ACTA No. 002
"ACTA DE PREGUNTAS, RESPUESTAS Y ACLARACIONES"

PROCESO DE CONTRATACIÓN "LPI-CZ6S-2019-001-PI"

"PROVISIÓN, TRANSPORTE, ENTREGA, DESCARGA, INSTALACIÓN, PUESTA EN FUNCIONAMIENTO, CAPACITACIÓN, MANTENIMIENTO Y GARANTÍA EXTENDIDA DE UN EQUIPO DE RESONANCIA MAGNÉTICA DE 1,5 TESLA – 16 CANALES PARA EL HOSPITAL VICENTE CORRAL MOSCOSO DE LA CIUDAD DE CUENCA – AZUAY - ECUADOR".

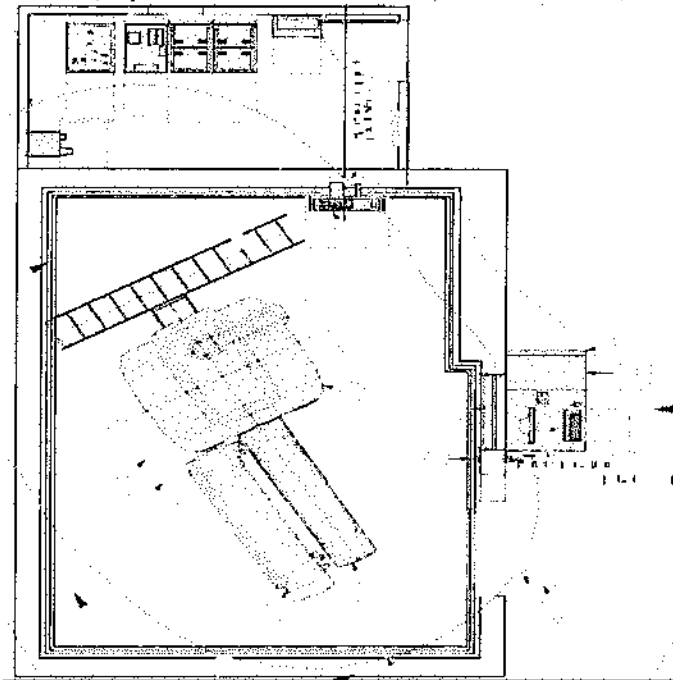
18. Para la sala técnica se requiere un espacio de mínimo 2.5 m x 4.8 m, que sea colindante con la sala del resonador; y, considerando lo expuesto en la pregunta anterior, nos permitimos poner en su consideración dos alternativas para su aprobación, que permitirán distribuir de forma adecuada los componentes del equipo:

Opción A: Que el Hospital asigne el cuarto destinado para el área de densitometría para que se convierta en la sala técnica del resonador, respetando el cuarto de control actual, sin necesidad de desinstalar el pequeño UPS de 15 KVA.

Opción B: En caso que el área para el Densitómetro no esté disponible, asignar el área que se encuentra frente al actual cuarto de control del resonador como nuevo cuarto de control, para unificar el actual cuartito de control con la sala donde se encuentra el UPS de 15 KVA (se requiere que éste UPS sea retirado) y así poder unificar estas áreas y convertirlas en la sala técnica.

Pregunta 18: Por favor confirmar cuál alternativa es más conveniente para el Hospital.

Respuesta 18: En caso de que el área existente no sea suficiente para la instalación de los equipos se podrá hacer uso del espacio físico que actualmente se destina como bodega junto al baño y sala de hemodinamia.

Imagen 2. Medición Puesta en tierra en la primera varilla de la malla = 0.042 Ohms.

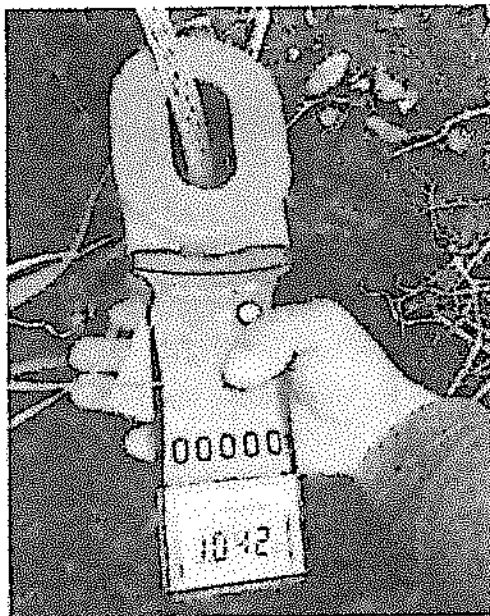
15. En la visita técnica programada en los pliegos, el personal de mantenimiento del hospital nos confirmó verbalmente que la resistencia de la malla de tierra posee un valor de 0.44 Ω , pero no pudimos obtener un certificado que lo avale. Cabe recalcar que en caso que el valor esté por arriba de 1 Ω , y no haya sido notificado al oferente, el Hospital se hará responsable de dichos trabajos, debido a que no ha sido previsto dentro de las aclaraciones.

Pregunta 15: Favor confirmar que el Hospital entregará a los oferentes, dentro del plazo de las respuestas de la presente licitación, el certificado que contenga la información de dicho valor.

Respuesta 15: No siendo obligación del Órgano de Contratación presentar el certificado solicitado, se adjunta en el ANEXO I del presente documento, el certificado de la medición de la malla a tierra otorgado por el contratista que realizó la adecuación de infraestructura para el equipo de resonancia magnética.

Cabe aclarar que el oferente adjudicado deberá garantizar el sistema de puesta a tierra según la necesidad del equipo y en caso de requerir modificar la existente será asumido por cuenta del oferente adjudicado.
